# Rapport d'analyse environnementale

**Projet de construction du futur boulevard Monseigneur-Fortier  
et de prolongement du boulevard Lionel-Groulx  
par la Ville de Sherbrooke**

**Dossier 3211-05-413**

**Le 15 juillet 2004**

**Figure 3 – Variantes**

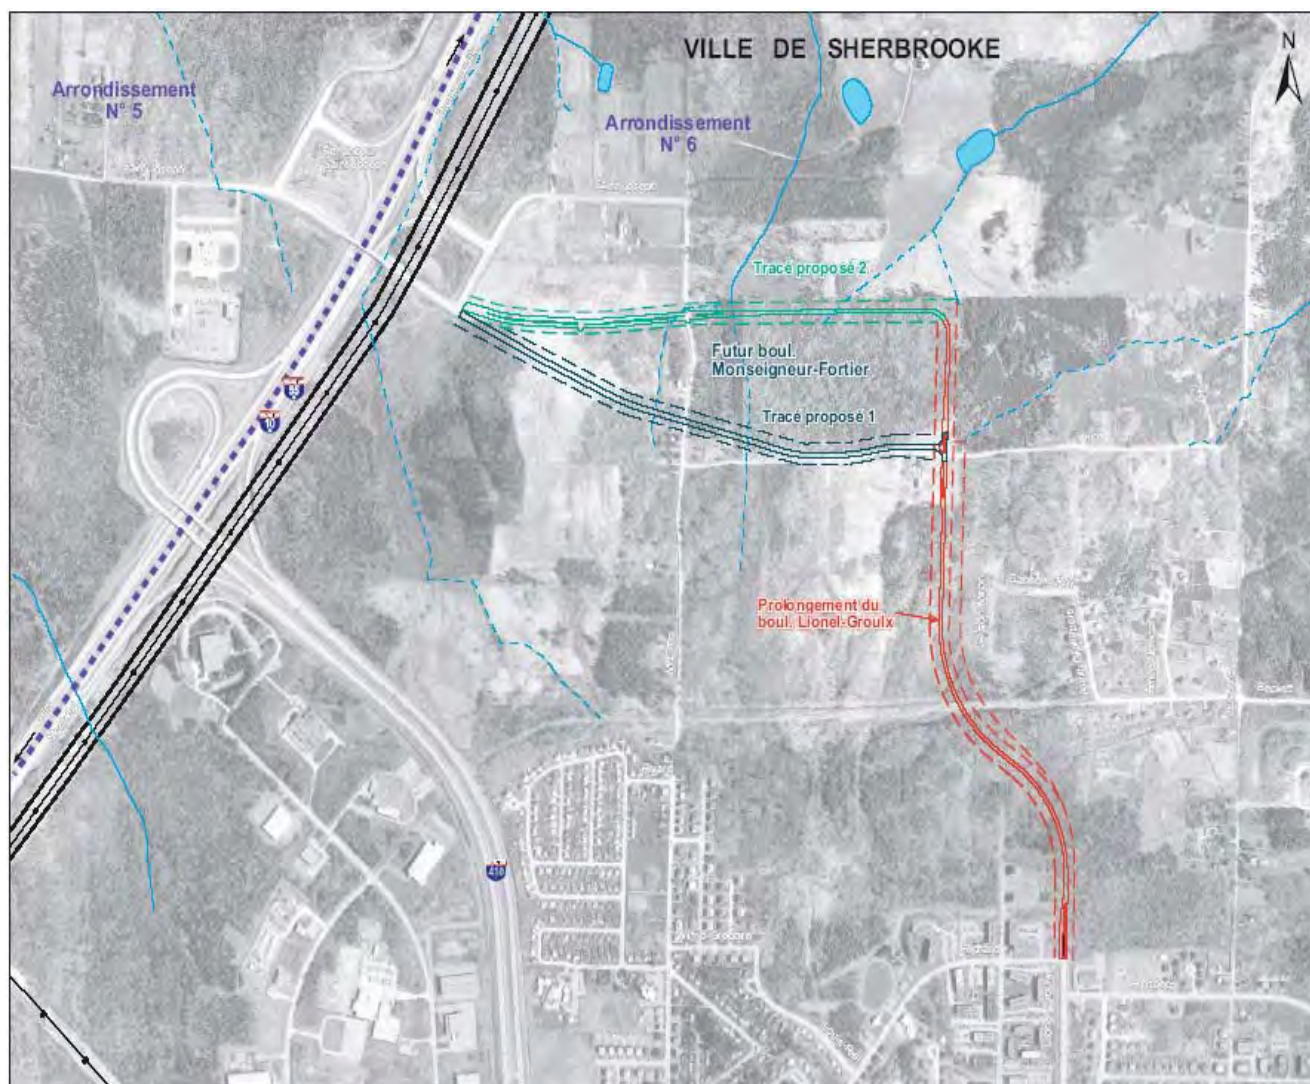
Le boulevard Monseigneur-Fortier a fait l'objet d'une comparaison de tracé à partir d'une analyse multicritère ainsi que d'une analyse avantages-inconvénients. L'analyse multicritère (tableau 2) apporte peu d'information permettant de juger le choix du tracé 2 par rapport au tracé 1. Selon la théorie, ce type de méthode a comme avantage de permettre l'intégration d'informations à caractère objectif ainsi que subjectif en plus d'introduire les préférences des décideurs dans les scénarios d'analyse. De plus, les résultats obtenus ont comme intérêt d'être présentés sous la forme d'une information synthétique.

Dans ce cas, l'initiateur omet de donner les règles d'agrégation des résultats présentés. Or, il est nécessaire d'expliquer au lecteur les raisons du choix des critères et de la pondération de ceux-ci. Sans ces informations, le tableau synthétique n'offre qu'une vision incomplète du travail d'analyse comparative des variantes. Par ailleurs, une analyse de ce type devrait éviter la redondance et la corrélation des critères. Dans le cas présent, les sous-critères liées au milieu rural et au paysage sont interdépendants et s'appuient pratiquement sur les mêmes données (la superficie de milieu visuel fermé est équivalente à la superficie de milieu boisé non perturbé).

Sur le plan technique, l'étude d'impact n'indique qu'une différence sur le plan de la longueur des tracés. Cependant, dans les faits, c'est plutôt la longueur du boulevard Lionel-Groulx qui varie.

Une différence marquée entre les tracés 1 et 2 s'observe toutefois en ce qui concerne les aspects du milieu naturel. L'espace à déboiser requis par la variante 2 est près de 2,5 fois supérieur à celui de la variante 1. En plus, le tracé 1 occupe plus de 500 mètres de terrain en coupe totale ou partielle (type de terrain possédant peu de valeur au plan écologique) comparativement à zéro pour le tracé 2. Les terrains en friche agricole sont à peu près équivalents pour chacun des deux

tracés. Du point de vue de l'impact sur le milieu naturel, le tracé 1 serait plus avantageux puisque les impacts sur les habitats forestiers et le déboisement seraient moindres.

Cependant, l'initiateur de projet cherche à masquer la route afin de réduire l'impact visuel pour les résidents, ce que le boisé lui permet de faire. L'augmentation de la distance entre les résidences et la route réduira aussi les nuisances liées au bruit. Par ailleurs, en prenant en considération le fait que la Ville compte développer l'ensemble du secteur à moyen terme et maintenir une certaine partie de la végétation présente, l'intérêt de déplacer le tracé un peu plus au nord afin de protéger une partie du boisé (tout en profitant d'une zone en coupe totale suivi d'une zone en friche agricole) semble peu profitable étant donné que ces terrains sont voués au développement résidentiel.

*L'équipe d'analyse admet que le tracé 2 répond mieux aux considérations valorisées par l'initiateur de projet, soit la réduction des impacts sonores et visuels pour les résidents du secteur et la réduction du morcellement de lot, malgré que les impacts sur le milieu naturel soient plus importants.*

Figure 4 – Débits journaliers ajoutés sur le réseau routier par les projets de développement à l'horizon 2008

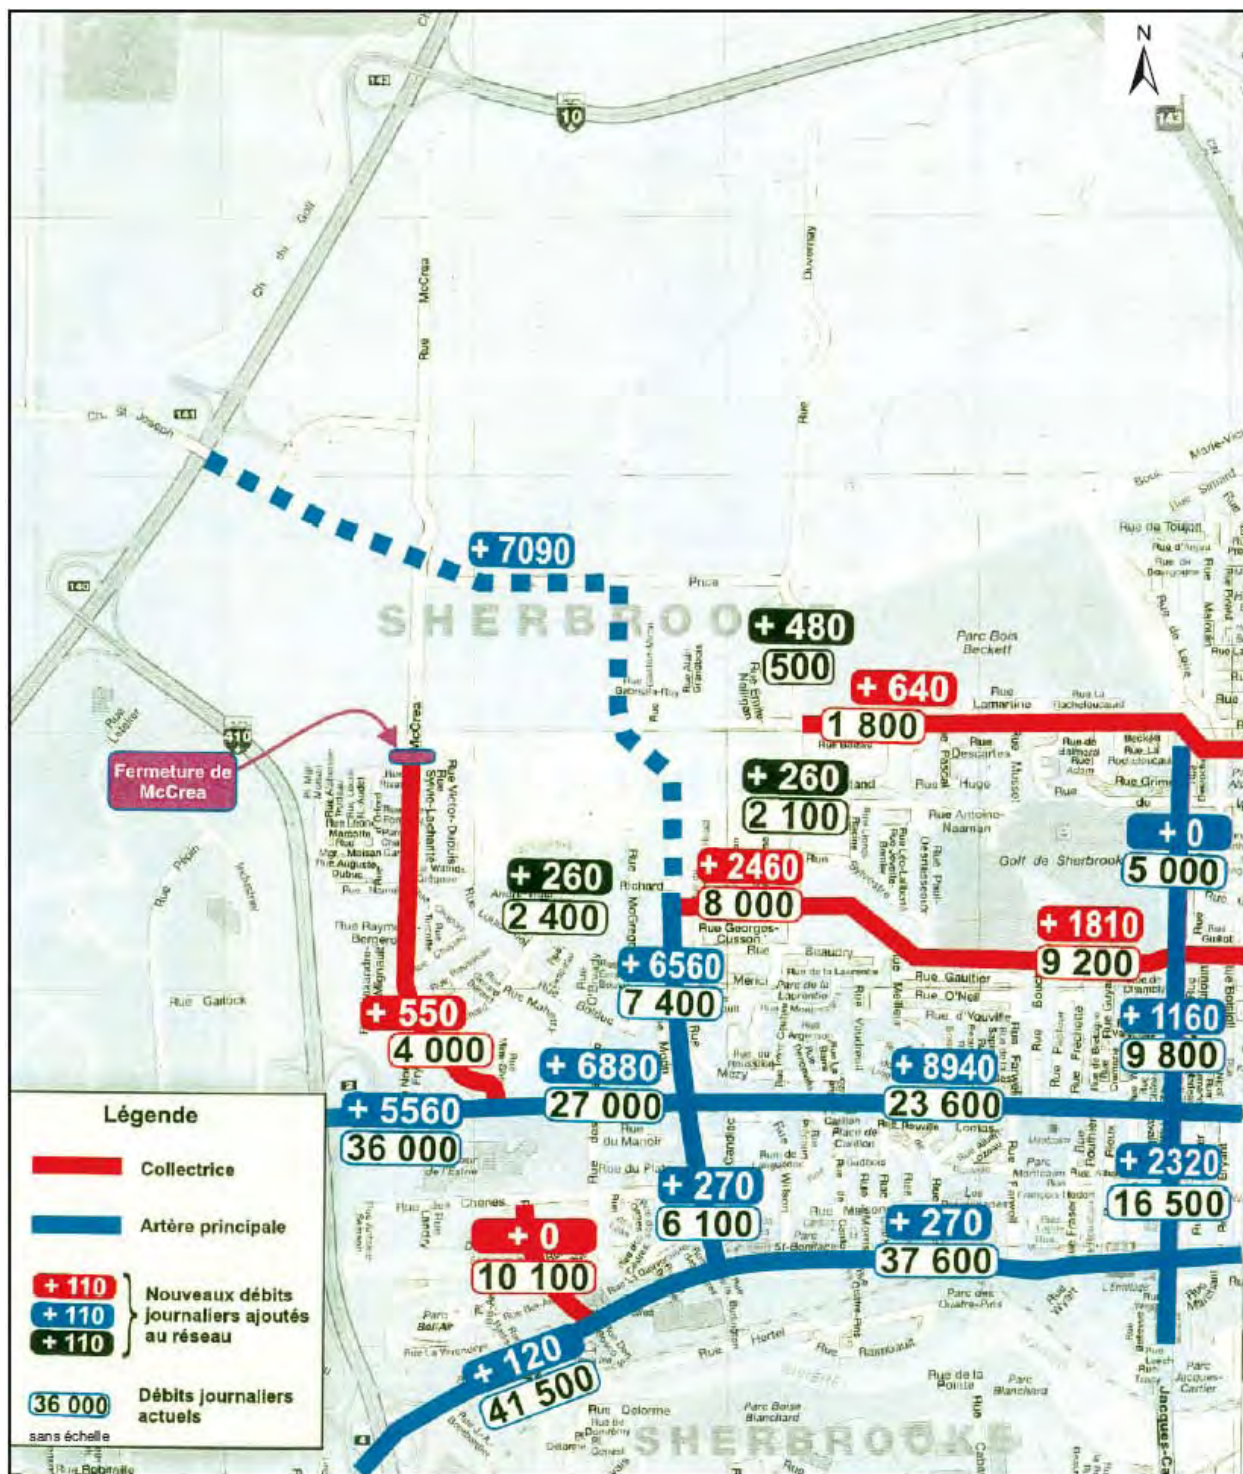
On ne peut, toutefois, justifier le projet en prétextant qu'il décongestionnera le boulevard de Portland et les rues King Ouest et Prospect, puisque les résidents actuels et futurs de ce secteur de la Ville ne substitueront pas ces artères pour les nouveaux boulevards pour leurs déplacements quotidiens vers le centre-ville. D'ailleurs, la figure 4 indique pour ces trois artères des augmentations de débits à l'horizon 2008, malgré la construction des boulevards Lionel-Groulx et Monseigneur-Fortier.
